**Avis délibéré de l'Autorité environnementale
sur la Zac Cambacérès Nord (34) – 3^e avis**

n°Ae : 2025-57

Avis délibéré n° 2025-57 adopté lors de la séance du 26 juin 2025

Figure 2 : programmation des différents secteurs du projet urbain global. Source : dossier.

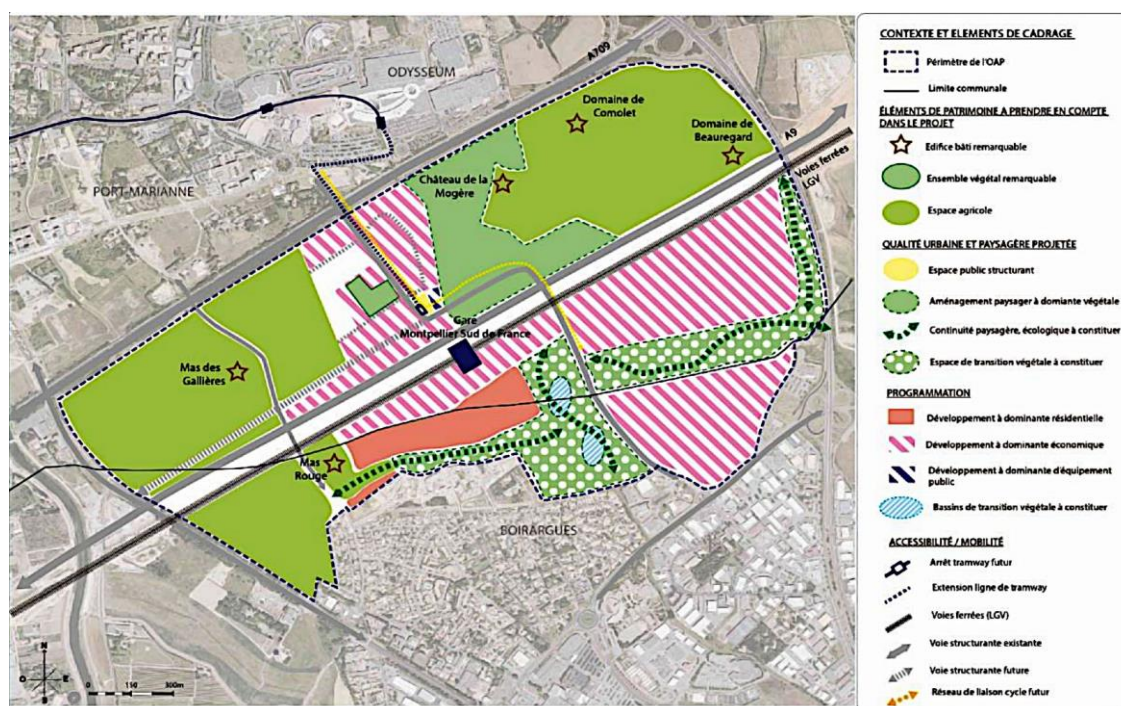
En réponse à une recommandation de l'Ae, le dossier précise que la Zac Cambacères Nord sera fréquentée par environ 14 000 actifs dont 11 000 présents chaque jour d'activité, 7 000 étudiants et 1 660 000 voyageurs par an (estimation de 2022). Ce chiffrage, peu documenté, omet les lycéens, les personnes fréquentant les installations sportives, les visiteurs du parc de la Mogère, les accompagnants des voyageurs, ainsi que les projections en matière de fréquentation de la gare et d'habitants de la zone résidentielle conservée au sud de la gare.

L'Ae réitère sa recommandation de quantifier les différents usagers de la Zac par type (habitants, lycéens et étudiants, employés et clients des établissements de la Zac, voyageurs et non voyageurs en transit, visiteurs du parc de la Mogère, sportifs...) et selon l'avancement du projet.

Figure 3 : résultats des mesures de NO_x en moyenne annuelle. Les concentrations annuelles moyennes de PM₁₀ aux points 1 et 11 sont respectivement de 20,3 µg/m³ et 13,9 µg/m³. Source : dossier

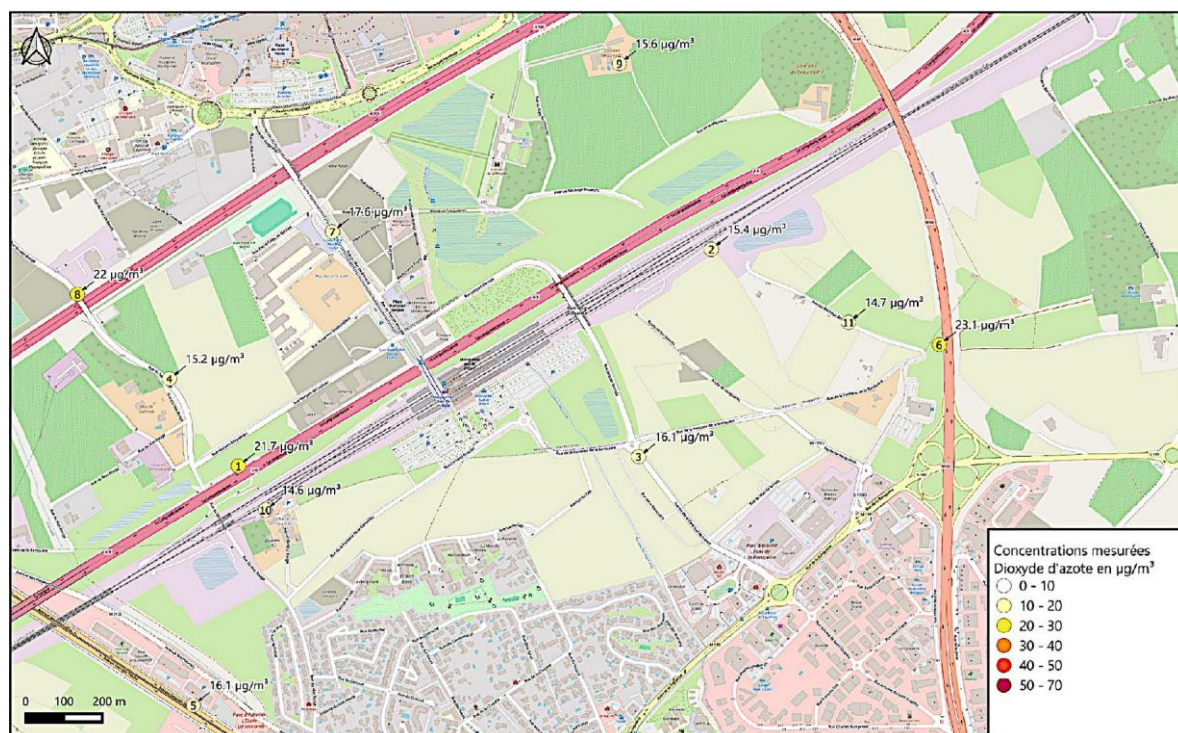
Les résultats montrent une qualité de l'air dégradée (Figure 3), comparable aux valeurs obtenues en centre-ville et dépassant les valeurs guides de l'OMS de 10 µg/m³ pour les oxydes d'azote et 15 µg/m³ pour les PM₁₀. Les PM_{2,5} n'ont pas été mesurées du fait de l'instabilité des mesures, la modélisation de l'association agréée pour la surveillance de la qualité de l'air dont une représentation cartographique est fournie suggère une moyenne annuelle inférieure à celle qui est rencontrée en centre-ville.

Figure 4 : résultats des mesures de bruit ambiant sur la zone d'étude. Source dossier.

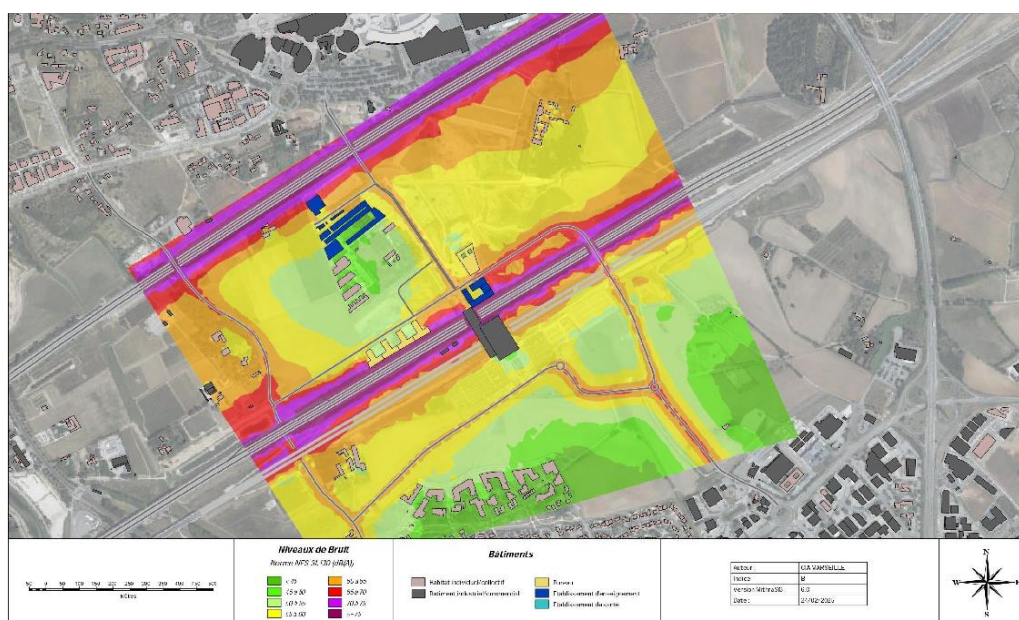
Le site de la Zac est, pour la moitié est de son emprise, exposé à la zone C de gêne modérée de l'aéroport (Lden¹⁴ < 62dB), une faible surface à l'est étant en zone B de gêne forte (Lden < 70dB). La réglementation n'autorise que les constructions à vocation tertiaire dans la zone C. Le dossier fournit la carte du plan d'exposition au bruit de l'aéroport mais ne tient apparemment pas compte du bruit des avions dans la modélisation du bruit.

L'Ae recommande :

- de préciser la méthode de calage du modèle et de la justifier,
- de prendre en compte dans la modélisation le bruit des avions.

Figure 6 : en haut, de gauche à droite, carte des enjeux habitats naturels, chauves-souris, faune terrestre ; en bas, carte des enjeux globaux (2023). Source : dossier

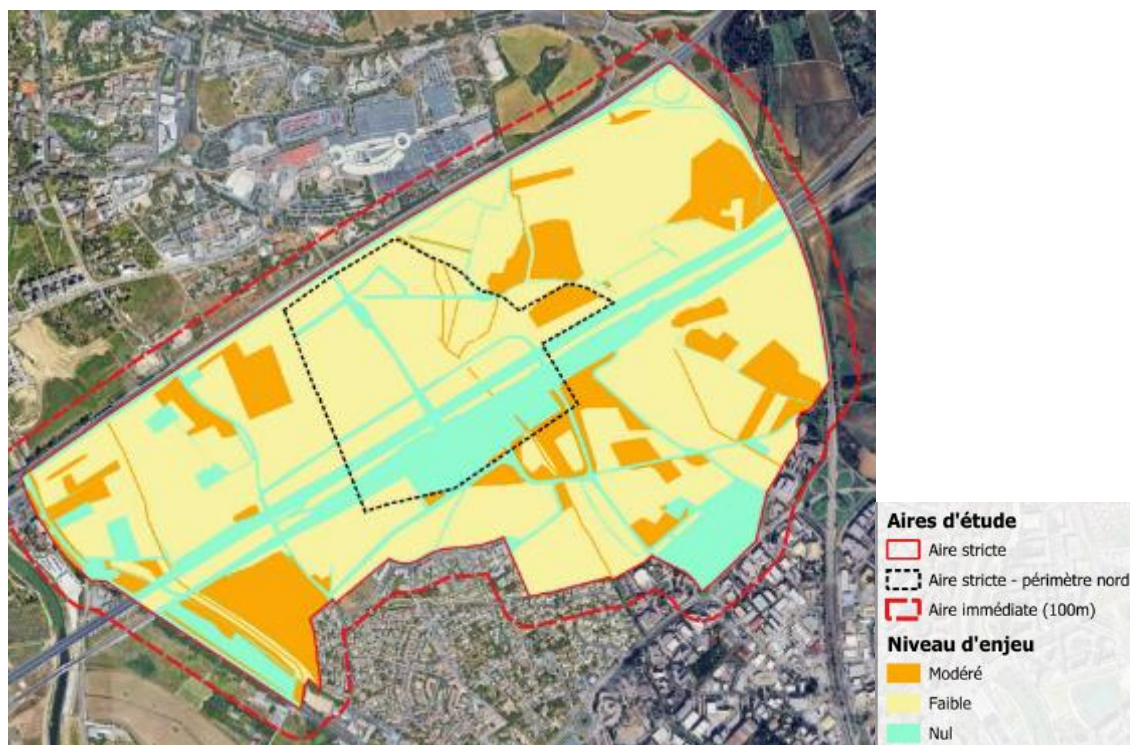
Quand ils sont comparés, les niveaux d'enjeux baissent entre 2013 et 2023. À titre d'exemple, les enjeux pour les chauves-souris étaient considérés comme modérés dans l'ensemble de l'aire stricte - périmètre nord et plusieurs zones à enjeux fort (gîtes fortement potentiels) étaient identifiés en 2013, tels que les parcs du château de la Mogère et de la Méjanelle. Elles sont devenues à enjeu modéré, « *par effet de raréfaction* ». De plus « *une nouvelle catégorie d'enjeu nul est apparue sur une surface notable (= surfaces construites)* ». Cette analyse conclut ainsi à une forte perte de biodiversité sans la mettre en regard des mesures d'évitement, de réduction et de compensation déjà mises en place et visiblement en échec.

La méthodologie permettant d'élaborer la carte des enjeux globaux semble inadéquate. En effet, comme le montre la figure 6, alors que des zones à enjeux forts pour les habitats et les chauves-souris et à enjeux modérés pour les habitats et la faune existent, la carte résultante présente quasi exclusivement des zones à enjeux faibles. Les seuls enjeux modérés mis en exergue sont les habitats présents le long du Nègue-Cats.

L'Ae recommande de reconsidérer le niveau des enjeux globaux pour les habitats naturels et la faune et de mettre en regard les évolutions constatées sur une décennie avec les mesures d'évitement, de réduction et de compensation mises en œuvre.

Figure 7 : carte à grande échelle de l'urbanisation autour de la ville de Montpellier. Source Géoportail.

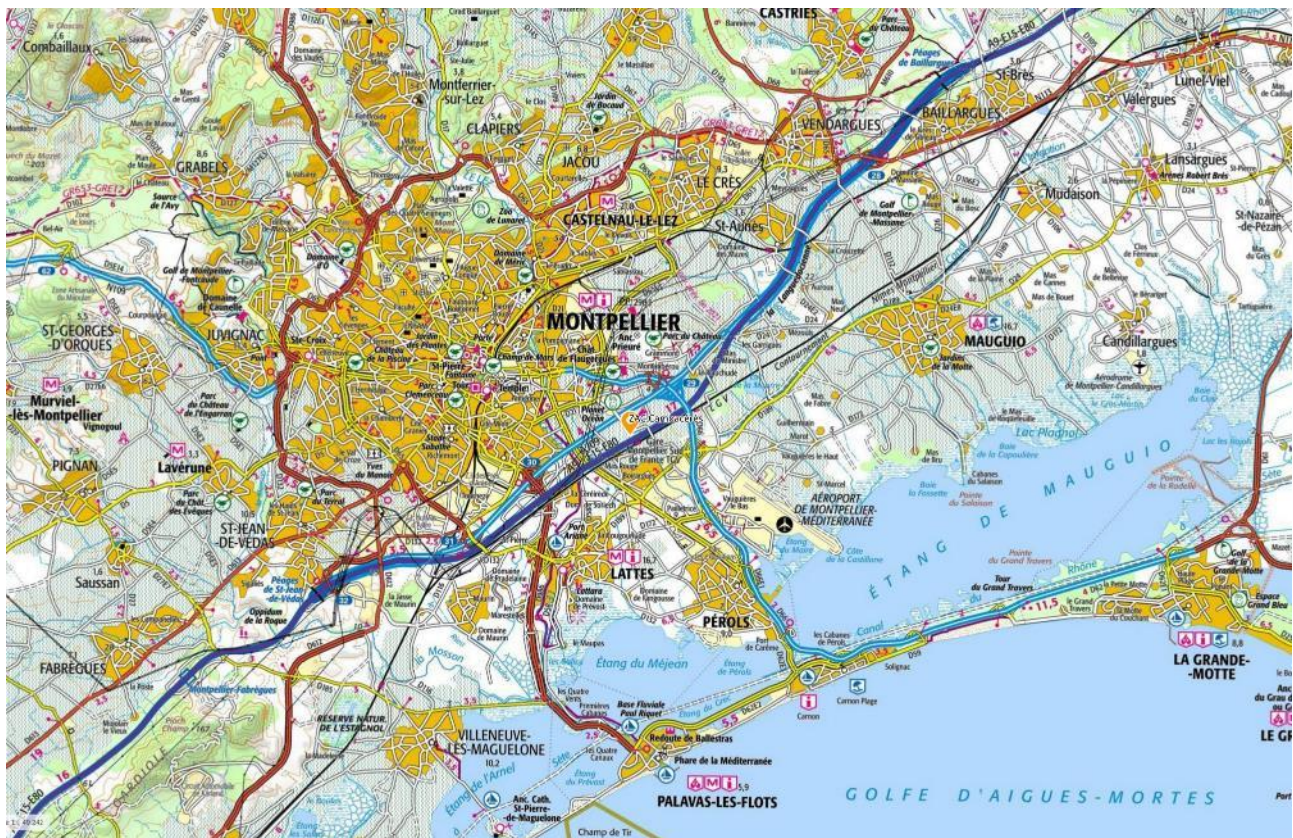
L'analyse concerne en premier lieu la période antérieure à 2013 avec un rappel du contexte et de la situation géographique et la présentation des raisons du choix du site. Il est également rappelé que le projet, « *un des éléments majeurs du futur cœur de la métropole* », doit constituer un « *véritable hub associant la gare nouvelle, la gare Saint-Roch et l'aéroport* ». La carte à plus grande échelle Figure 7 ci-dessous relativise la notion de centralité évoquée dans le dossier.

La proximité des infrastructures reste relative. L'A9 traverse certes le site mais sans y être reliée. Le « Hub de Montpellier » est présenté comme comprenant la gare Saint-Roch reliée au réseau TER, la gare SdF sur la ligne à grande vitesse et l'aéroport. La liaison entre les deux gares par la ligne 1 du tramway, en cours de construction, représente un temps de trajet de 35 minutes, la durée de rupture de charge entre le TGV et le TER est donc de près d'une heure si on compte les trajets à pied entre ces aménités. La liaison avec l'aéroport est moins malaisée puisqu'elle implique l'utilisation d'une navette par bus¹⁷ toutes les demi-heures avec un temps de trajet de 10 min.

Figure 8 : modélisation du trafic à l'horizon 2038. Source dossier.

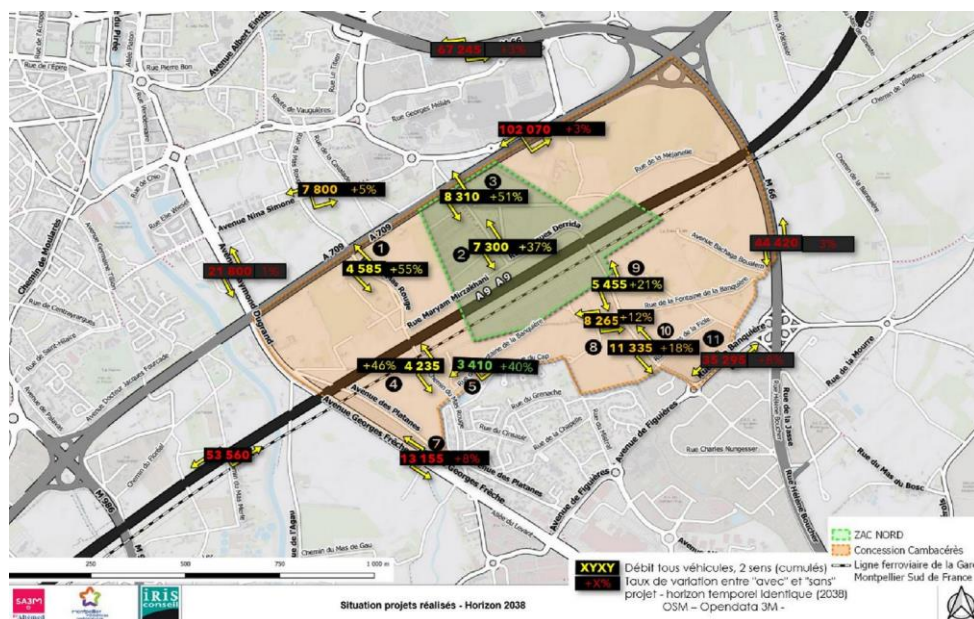
En matière de stationnement la limitation par la métropole d'une place pour 60 m² de surface de plancher tertiaire est jugée compatible avec un taux de venue en voiture de 45 % qui est supérieur aux prévisions. Le besoin de stationnement au niveau de la gare est considéré comme satisfait par l'infrastructure avec la restitution des places occupées par les bâtiments de la Zac Cambacérés via un parking silo. Les parkings actuels laissent, en 2023, 420 places libres pour 650 occupées, 50 à 100 stationnements illicites sont également constatés sur la voirie. Le dossier estime que « *Les réserves de capacité de stationnement offertes par la gare Montpellier Sud de France sont estimées à 420 places ce qui permet la montée en puissance de la gare.* » L'Ae considère que la démonstration reste à approfondir. Le dossier de déclaration d'utilité publique de la ligne nouvelle Montpellier Perpignan prévoit que le trafic ferroviaire de la gare SdF passera de six trains par jour en 2019 à 27 en 2035 et 30 en 2045. Sans aller jusqu'à imaginer une augmentation homothétique du nombre de stationnements, il n'est pas exclu que les 420 places libres soient saturées à l'horizon 2038, sans parler des stationnements illicites sur l'ensemble de la Zac. Il importe de reprendre l'analyse à l'aune des futurs flux de voyageurs et de l'évolution modale nécessaire de la mobilité entre l'agglomération et la gare SdF.

L'Ae observe également que le trafic routier supplémentaire induit par le contournement ouest de Montpellier n'est pas pris en compte dans le dossier. Or le contournement offre un accès facilité à la Zac Cambacérés et la gare SdF pour les habitants des communes situées au nord-ouest de l'agglomération. Cela risque de contrarier l'incitation à prendre les transports en commun pour

atteindre cette partie de l'agglomération, les usagers de ces territoires motivés par le transfert modal devant traverser toute l'agglomération en tramway ou en bus. Il apparaît donc nécessaire de compléter l'étude des trafics en tenant compte du trafic induit par le contournement ouest de Montpellier et d'en tenir compte dans l'évaluation de toutes les incidences qui en dépendent.

L'Ae recommande :

- **de référer les variations du trafic à un scénario de référence sans projet global,**
- **de démontrer la capacité d'accueil de la gare sud de France en matière de stationnement en tenant compte notamment des futurs reports de trafic ferroviaire sur cet ouvrage,**
- **de reprendre l'étude de trafics en intégrant les effets induits par le projet de contournement ouest de Montpellier.**

Figure 9 : émissions de gaz à effet de serre du projet. Source dossier.

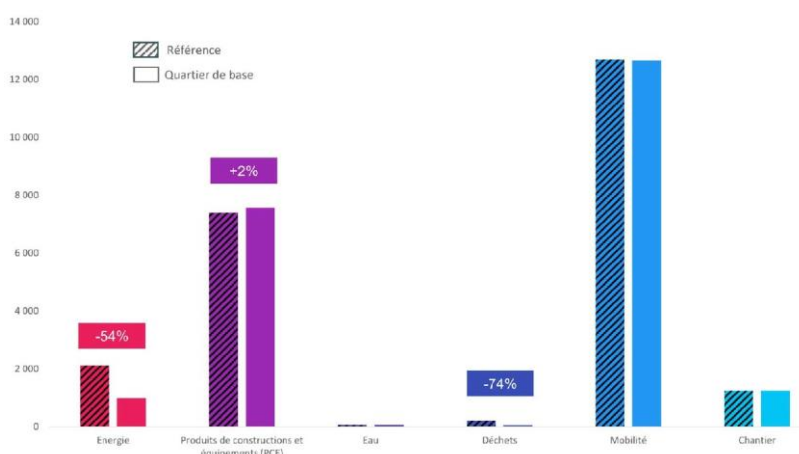
Le dossier compare les émissions du projet (« Quartier de base » sur la figure 9) à un scénario de référence qui n'est pas construit « en l'absence de mise en œuvre du projet » conformément à la réglementation. Il s'agit, selon le dossier, d'un scénario de construction d'un « quartier avec le même programme, le même contexte (dont la localisation) et les mêmes fonctions urbaines que le quartier de base, sur lequel une stratégie de référence (à un niveau qualifié de « Business as Usual ») est appliquée ». Avec cette méthode, les émissions de GES de la Zac nord en phase de fonctionnement, calculées à l'aide du logiciel « UrbanPrint » seraient donc d'environ 21 000 tCO₂eq/an, plus de la moitié étant dû à la mobilité dont le calcul est générique en fonction du nombre et de la nature des occupants. L'outil utilisé ne prend pas en compte les évolutions attendues des parts modales de mobilité en phase d'exploitation, ni les impacts du projet sur les capacités de stockage du carbone dans les sols. Pour l'Ae ce scénario accroît artificiellement et sans support juridique les émissions de référence par rapport aux émissions prévues par le projet après mesures de réduction (limitation de la circulation en voiture, architecture bioclimatique des bâtiments et mise en place d'un réseau

de chaleur et de froid alimenté par géothermie). Le dossier ne propose pas de mesure de compensation des émissions résiduelles qui, de toute façon, ne sont pas calculées correctement²⁰.

L'Ae recommande :

- ***de mettre à jour le calcul des émissions en tenant compte du scénario de référence sans le projet global, de l'évolution de la mobilité et du trafic routier induit par le contournement ouest de Montpellier,***
- ***de présenter les valeurs numériques des émissions de gaz à effet de serre brutes et résiduelles du projet et de compenser l'écart entre ces dernières et les émissions d'un projet dont la cohérence avec la stratégie nationale bas carbone serait démontrée.***

Figure 10 : comparaison des effets de chaleur urbains avant 2013 et en situation de projet. Source : dossier.

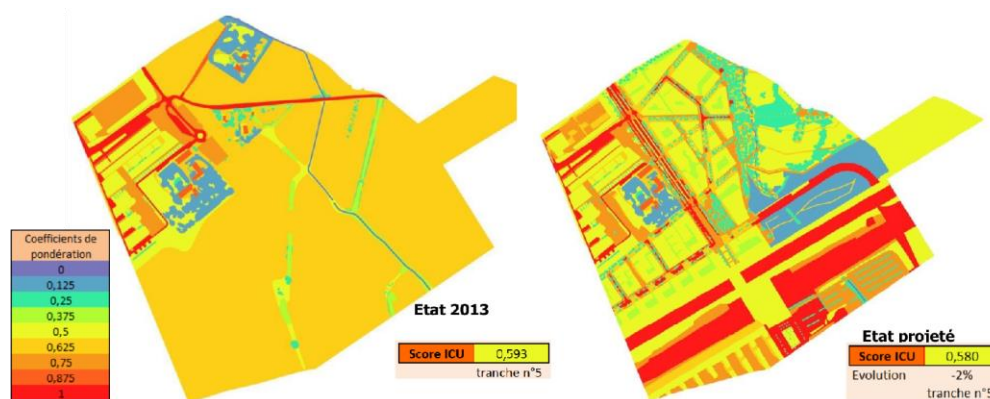
Par ailleurs le classement des sols agricoles cultivés du site en « tranche 6 » avec un indice ICU élevé (0,625) apparaît contradictoire avec le classement du Cerema²³ qui fait apparaître ces parcelles en classe LCZ F (Sol nu perméable) à effet d'ICU faible à nul.

Pour l'Ae, l'albédo n'est qu'un des paramètres de l'effet de chaleur urbain. Le Centre scientifique et technique du bâtiment a développé, pour l'État, des indicateurs permettant de cartographier l'intensité de l'îlot de chaleur urbain (UHI) et d'évaluer les risques associés pour les usagers à l'aide de l'indice de vulnérabilité au stress thermique (HVS_i)²⁴ qu'il serait préférable d'utiliser.

L'Ae recommande d'évaluer l'effet d'îlot de chaleur urbain ressenti par les usagers en utilisant des indicateurs de température appropriés.

Figure 12 : modélisation du bruit à 2038 (diurne à gauche, nocturne à droite).
Source : rapporteurs d'après dossier.

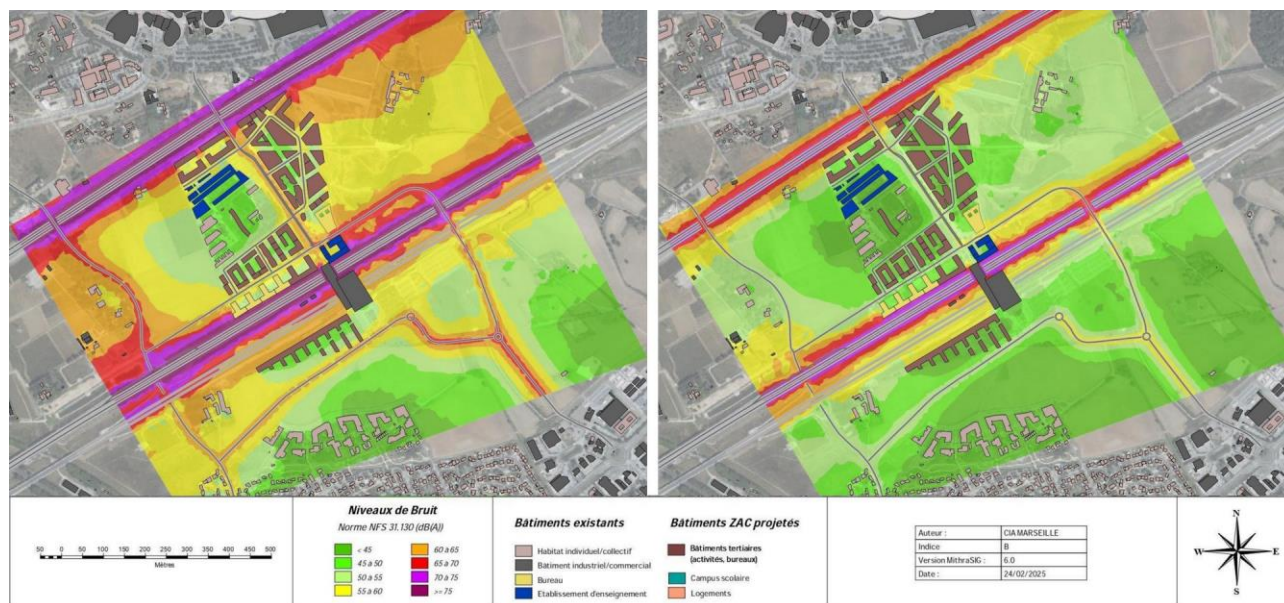
bordure des infrastructures routières. Le scénario de référence au fil de l'eau est celui du trafic routier qui ne correspond pas au périmètre d'ensemble du projet.

Le dossier ne mentionne pas la prise en compte du bruit des avions ni du bruit ferroviaire, ce dernier ayant pourtant servi à caler le modèle. Il est certes explicité que la zone C du plan d'exposition au bruit de l'aéroport n'accueillera pas de construction nouvelle, il n'en reste pas moins que le bruit hors zone C n'est certainement pas négligeable *a priori* et que par ailleurs la partie est de la Zac, en zone C, aura une vocation récréative qui n'est pas forcément compatible avec le bruit des aéronefs au décollage. De même le CNM fait partie intégrante du projet urbain global, or le trafic doit augmenter considérablement à l'avenir, il convient donc d'en tenir compte.

L'évaluation des incidences du bruit est fondée sur l'arrêté du 5 mai 1995 relatif au bruit des infrastructures routières et la circulaire n° 97-110 du 12 décembre 1997 relative à la prise en compte du bruit dans la construction de routes nouvelles ou l'aménagement de routes existantes du réseau national. Ces textes fixent les niveaux maximaux admissibles en fonction de l'ambiance sonore initiale et de la destination du bâtiment. Les incidences des nuisances sonores doivent prendre en compte l'ensemble des sources de bruit, donc pas seulement des infrastructures routières, et considérer les impacts significatifs sur la santé des usagers du site et déclencher la prise de mesures d'évitement, de réduction ou de compensation. Cette fois encore l'absence d'un scénario de référence adapté au périmètre du projet diminue artificiellement les incidences sonores du projet global.

Figure 13 : modélisation des concentrations en dioxyde d'azote en comparaison du scénario au fil de l'eau. Source dossier.

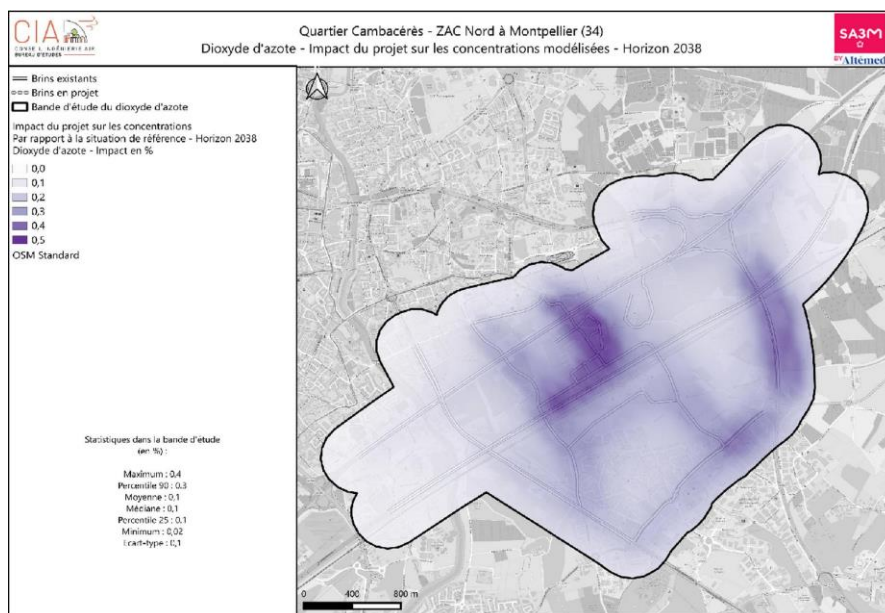
La modélisation de la dispersion concerne les PM₁₀ et PM_{2,5} ainsi que le dioxyde d'azote ce qui est conforme à l'état de l'art pour ce type de projet. La Figure 13 illustre cet effet, on visualise le fait que par exemple le trafic de rabattement sur l'A709 vers la gare SdF n'apparaît pas sur la carte.

L'Ae recommande de calculer les effets du projet sur la qualité de l'air à partir du périmètre du projet global.
